FO-JP-104
2015 年 5 月 20 日

W シリーズ用プラグ＆フリーソケット形状仕様変更についてのご理解とお願いについて

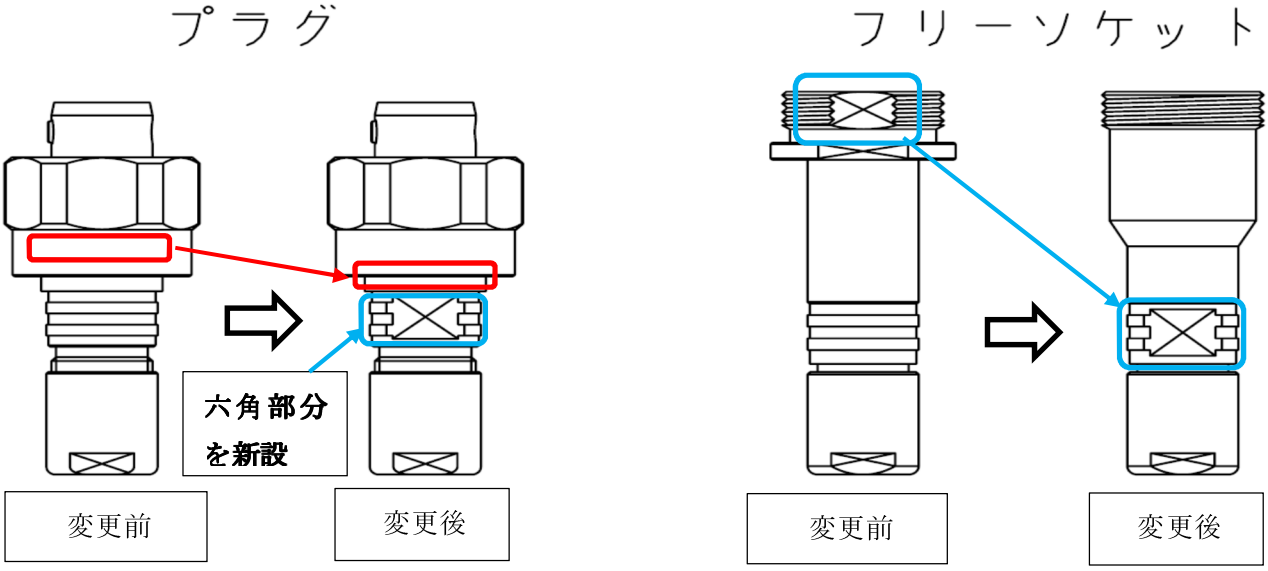
弊社の 1W サイズ用のプラグ並びにフリーソケットのアウターシェルの形状について、コレットナットを締め付ける際、ボディを固定する為のスパナが掛かる六角部分の改良を目的とした形状見直しによる形状の変更が実施されます。

下記の図面の青枠部分は、プラグ並びにフリーソケットにおける六角部分の形状変更の概要です。

また、プラグのマーキングの位置については、赤枠内で示した位置へ変更が実施されます。
